Audi A8 / SQ5 カムシャフトポジションセンサーの改修

サービスキャンペーン通知日	2023年11月30日
不具合の内容	原動機のパルブトレインシステムにおいて、当該システムの構成部品が製造公差内の不利側の組み合わせで組み立てられたものがあります。そのため、構成部品の一部であるカムシャフトポジションセンサーが正しい吸気カムシャフトの回転位置を検出できず、左右バンク間のシリンダーの吸入空気量に差が発生することにより、エンジン軽負荷走行時等の特定条件下に窒素酸化物（NOx）の発生量が増加するおそれがあります。
改善の内容	全車両、不利な公差の積み重ねにより生じる左右バンクの吸気カムシャフトの動作のずれを補正するために、吸気側のカムシャフトポジションセンサーを対策品と交換します。

不具合発生箇所

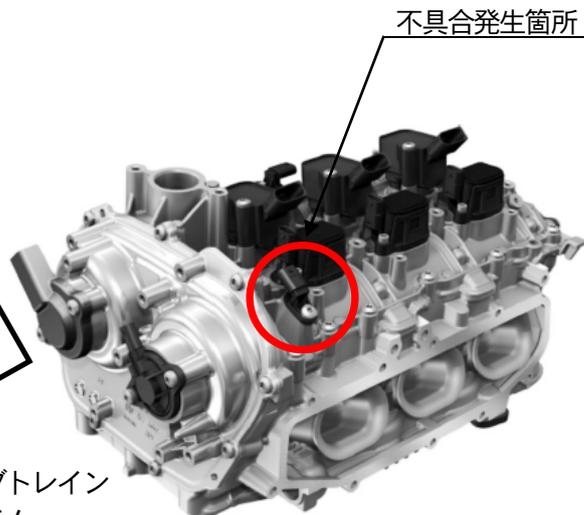
吸気側のカムシャフトポジションセンサー
